第1.2-1 図 容器等の主要な溶接部に係る工事の手順と使用前事業者検査のフロー

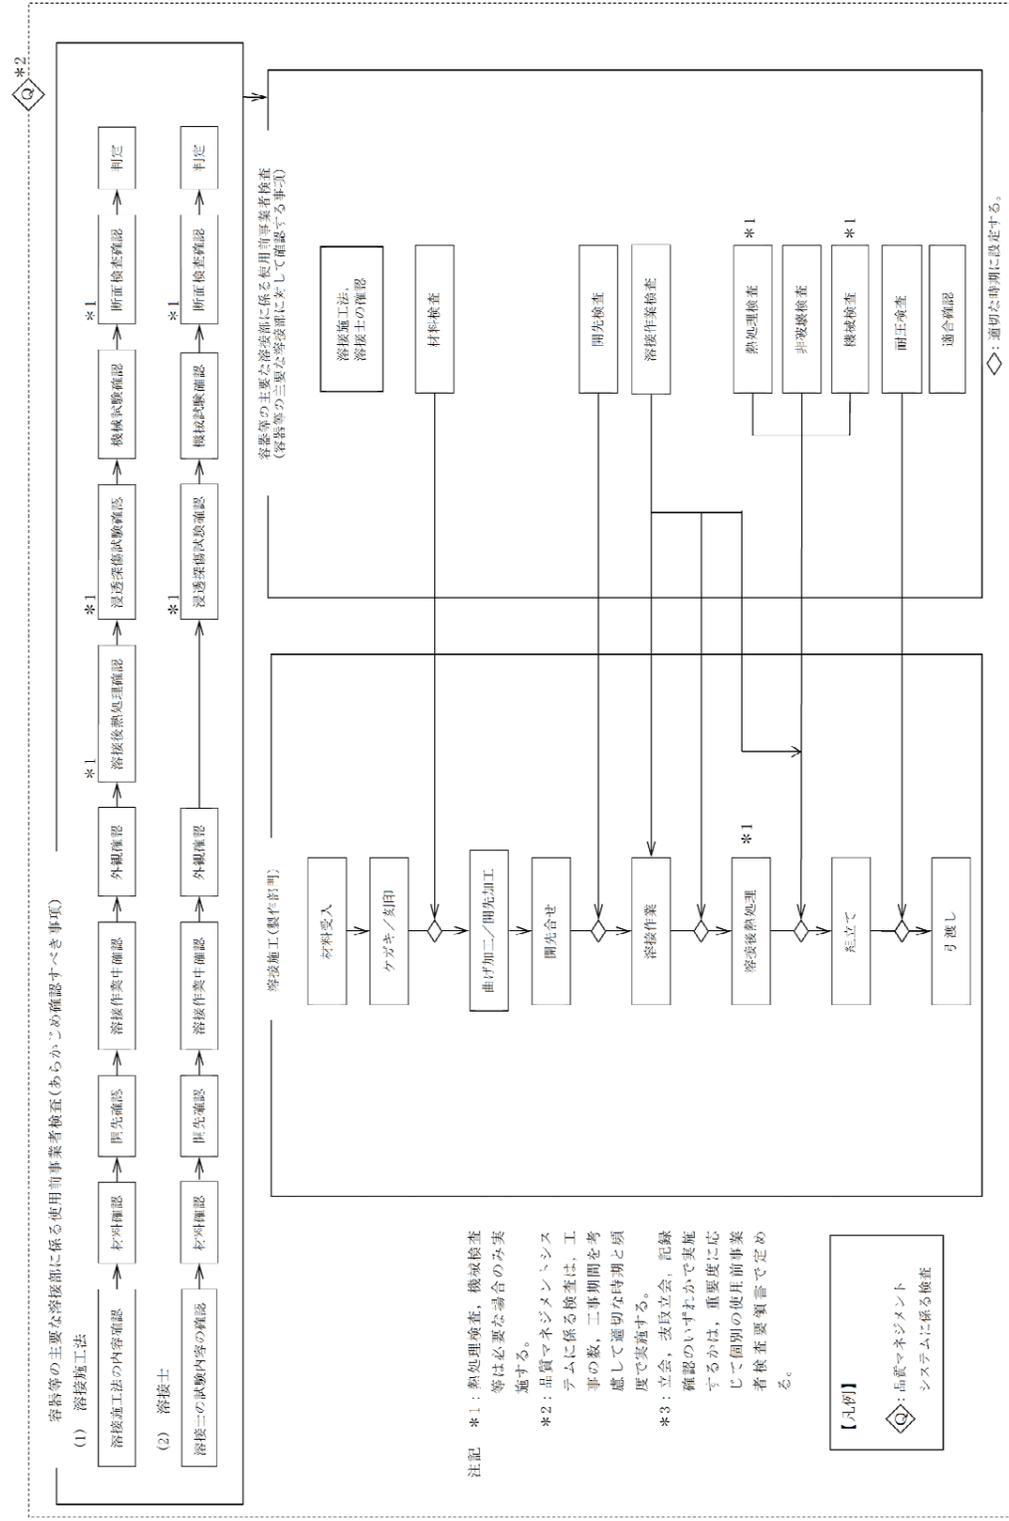
変更なし
